Réponse à l'avis de la Mission Régionale
de l'Autorité environnementale (MRAe)
émis le 19 août 2026

Éoliennes de la Sabline

Septembre 2026

Figure n°1 : Tracé du raccordement électrique interne sur les enjeux liés à la flore et aux habitats

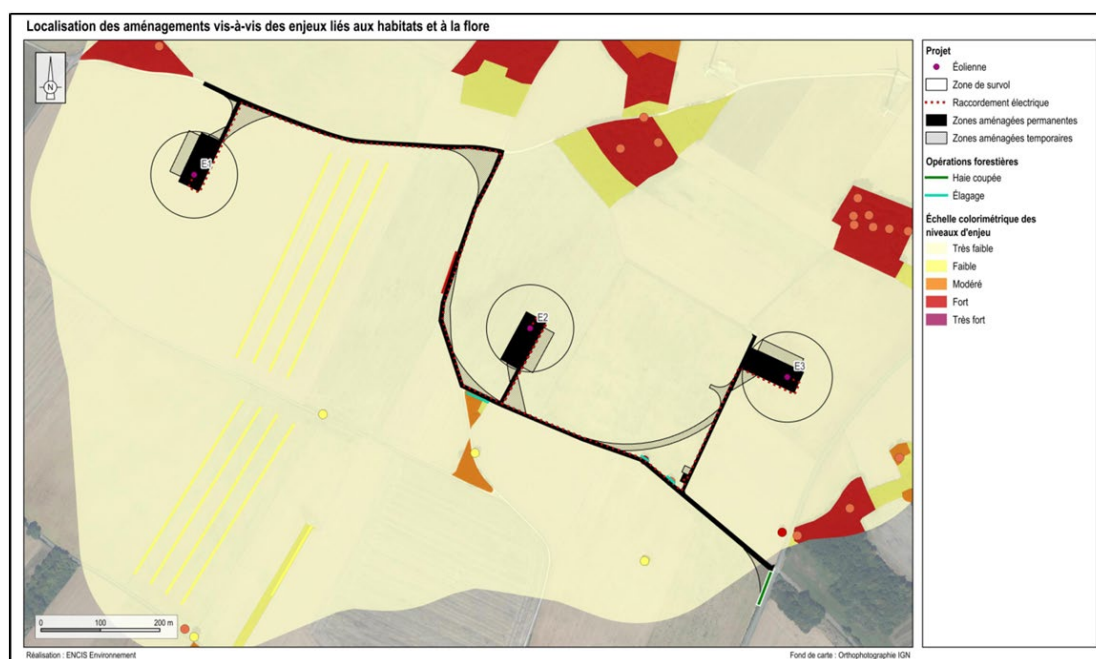
Citation extraite de la page 3 de l'avis : La MRAe recommande d'identifier les enjeux environnementaux liés aux opérations de raccordement et de démontrer la maîtrise de leurs impacts environnementaux.

En lien avec le gestionnaire de réseau, il est attendu que l'étude d'impact du projet de production d'énergie précise les solutions de raccordement possibles au réseau et identifie les enjeux environnementaux (traversée de cours d'eau, zones humides), afin de retenir le tracé du raccordement de moindre impact.

La carte suivante du VNEI page 210 relève le raccordement électrique interne sur les enjeux écologiques liés aux habitats et à la flore. Cette carte a été réalisée pour les enjeux faunistiques également.

Figure 5 : exemple de la fiche espèce pour le Busard-Saint-Martin, en période de reproduction (Source : page 100 du VNEI)

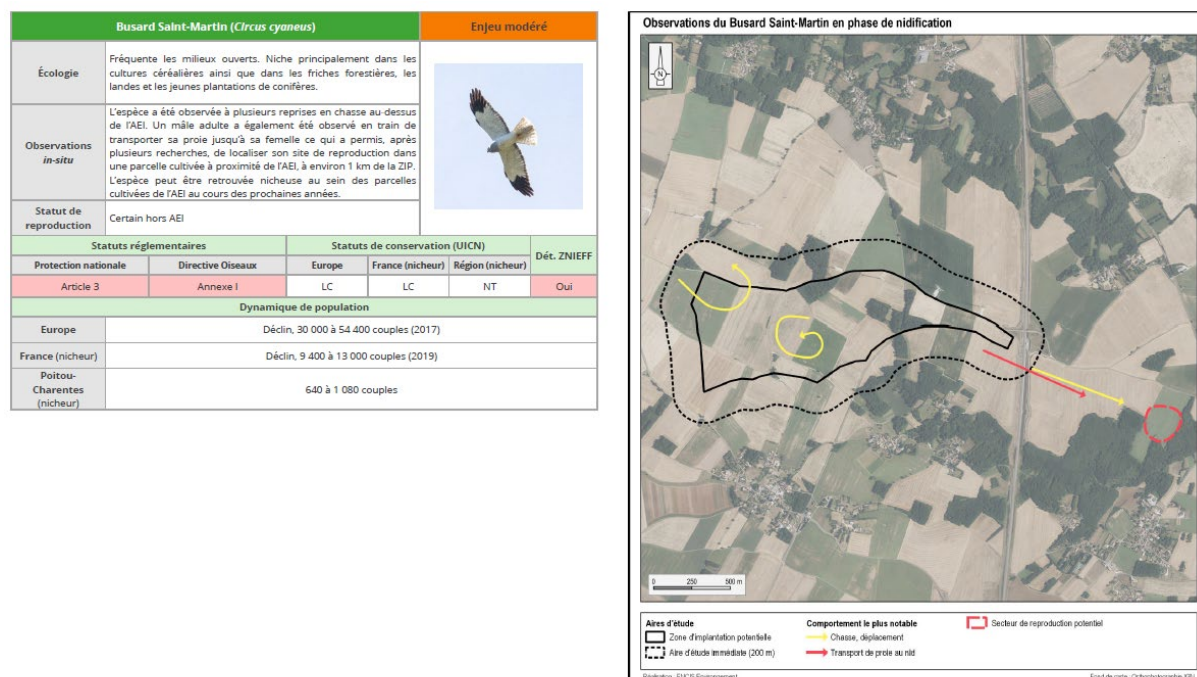
Il est nécessaire de compléter le dossier avec la synthèse complète des espèces observées et de cartographier les habitats favorables au repos et à la reproduction, en indiquant leur niveau d'enjeu par espèce. Sur cette base, les mesures d'évitement, de réduction et de compensation sont à réexaminer et ajustées si nécessaire. Tout raisonnement conduisant à l'absence d'impact notable, tout particulièrement pour les enjeux forts, devrait être clairement localisé et documenté.

Pour la période de reproduction, le bureau d'étude analyse les espèces patrimoniales et indique dans une fiche spécifique l'écologie, c'est-à-dire l'habitat favorable d'une manière générale. Une cartographie de la localisation précise est réalisée pour chacune de ces espèces avec un fond en photo aérienne permettant de distinguer les habitats. Un extrait d'une fiche figure ci-dessous pour illustrer l'écologie du Busard Saint-Martin, son enjeu, son comportement sur le site (chasse, déplacement, transport de proie au nid et le secteur de reproduction potentiel) :

Figure n°14 : Activité chiroptérologique selon la distance aux lisières dans un milieu agricole en Europe et les implications sur le développement des énergies éoliennes

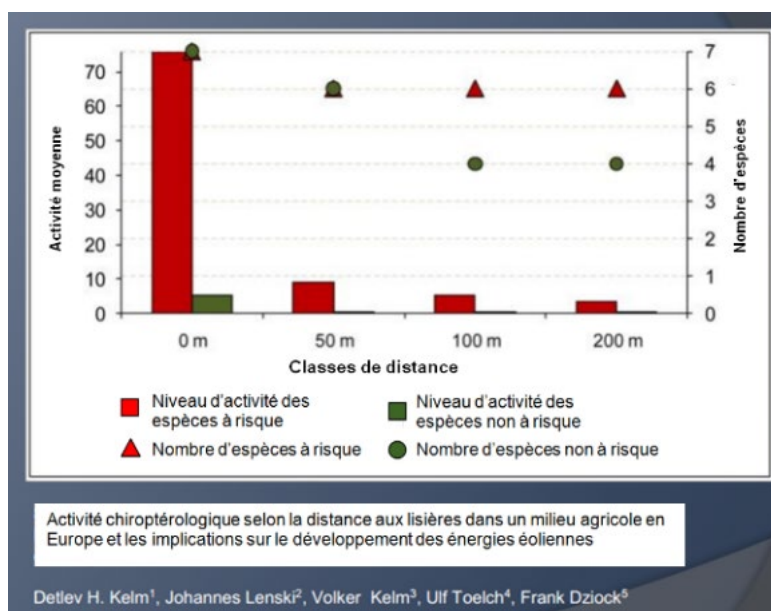
Citation extraite de la page 8 de l'avis : La MRAe recommande que le porteur de projet justifie de manière argumentée l'impossibilité de respecter les distances de référence préconisées pour la protection des chiroptères ou qu'il propose une alternative pour l'implantation de l'éolienne E2, des mesures compensatoires adaptées, proportionnées aux enjeux identifiés et conformes aux exigences réglementaires en vigueur.

Le porteur de projet complète le VNEI, en effet selon les experts chiroptérologues allemands Kelm, Lenski, Toelch et Dziok (2014), la majorité des contacts avec les chiroptères est obtenue à moins de 50 mètres des lisières et des haies dans le cadre de paysages agricoles (cf. Figures ci-dessous). Au-delà de cette distance, le nombre de contacts diminue très rapidement jusqu'à devenir faible à plus de 100 mètres. Barataud et al. (2012), dans son étude sur la fréquentation des prairies, montre également une importante diminution de l'activité chiroptérologique au-delà de 50 mètres des lisières (tous écotones confondus). Ces premières études à ce sujet remontent en 1998 où Jenkins indique que la plus grande partie de l'activité des petites chauves-souris, comme la Pipistrelle commune, se déroule à moins de 50 mètres des lisières et des habitations.

Figure n°16 : Contexte éolien et axe de migration

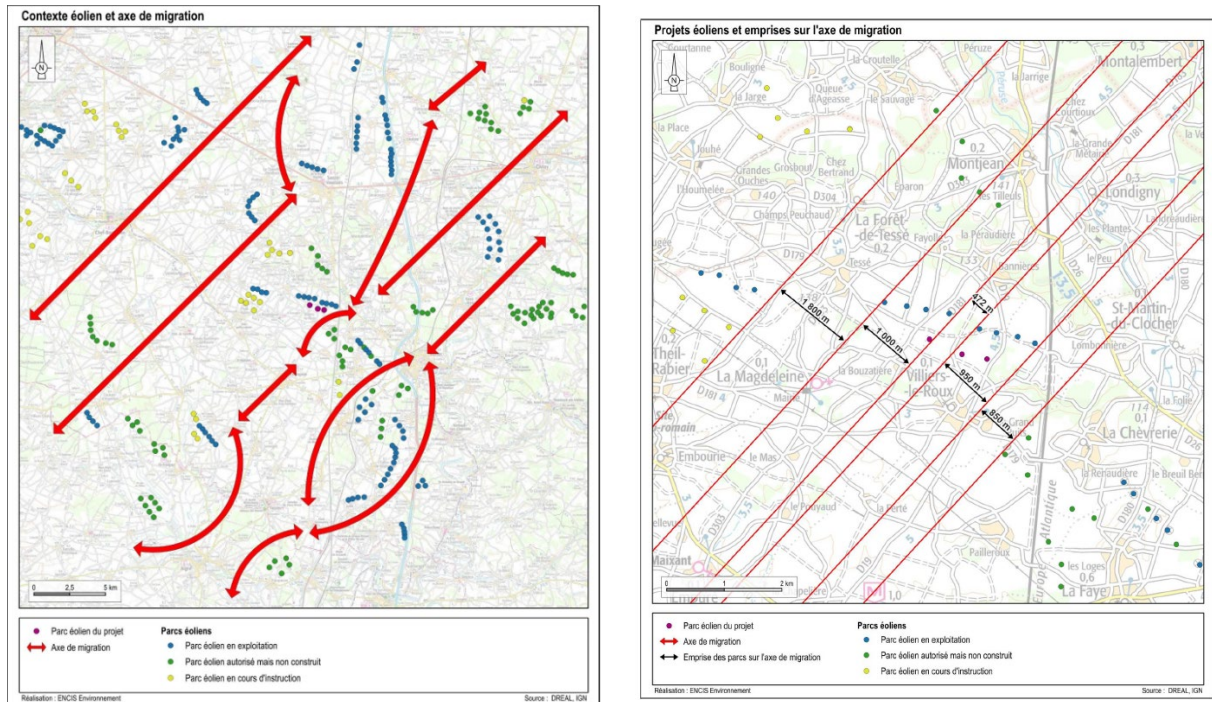
De compléter la démonstration relative à l'absence d'effet barrière cumulé significatif pour l'avifaune.

Au vu de cette analyse, le parc de la Sabline semble ne pas créer un effet barrière supplémentaire sur l'axe de migration principal.

Au vu de l'analyse approfondie, documentée scientifiquement et techniquement de l'effet barrière induit par l'accumulation des parcs en exploitation, « **le présent projet apparaît induire qu'un effet barrière cumulé faible et non significatif.** » (VNEI, page 277).
La démonstration de l'absence d'effet barrière est complète.

Figure n° 22 : Zones d'étude restantes

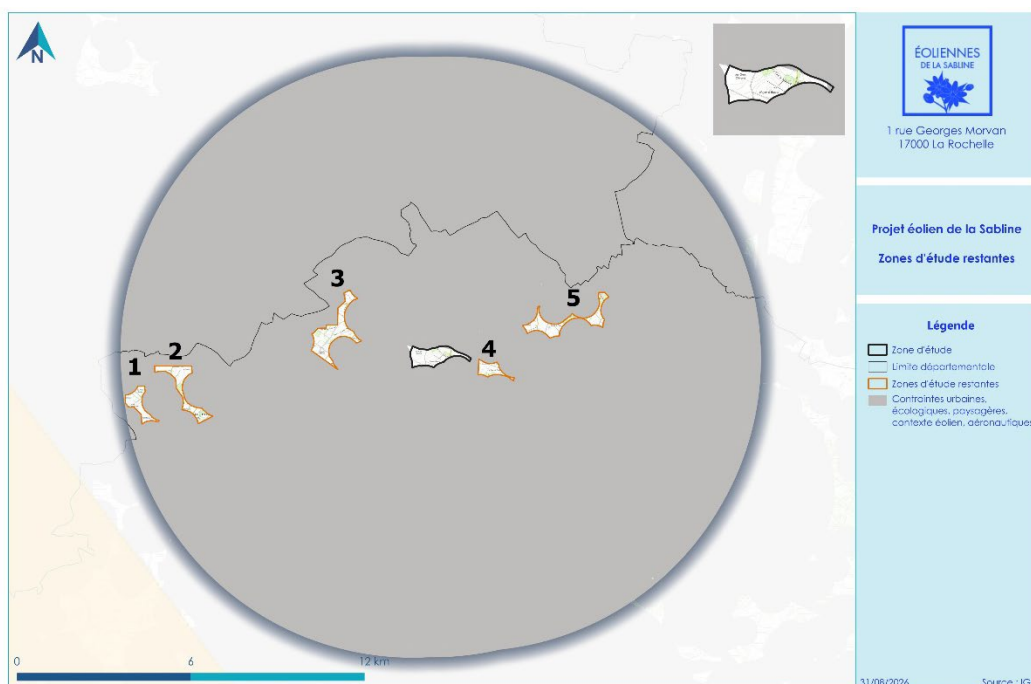
Citation extraite de la page 9 de l'avis : La MRAe relève que le dossier ne présente pas de recherches alternatives de moindres impacts sur d'autres sites, au-delà des variantes étudiées sur une seule zone d'implantation.

Après application de l'ensemble des contraintes analysées, cinq zones potentielles demeurent identifiées au sein du périmètre d'étude, en complément de la ZIP retenue pour le projet. Ces différentes zones font l'objet d'une analyse comparative présentée dans le tableau suivant, afin d'évaluer leurs avantages et contraintes respectifs et d'identifier le secteur le plus approprié à l'accueil d'un projet éolien.
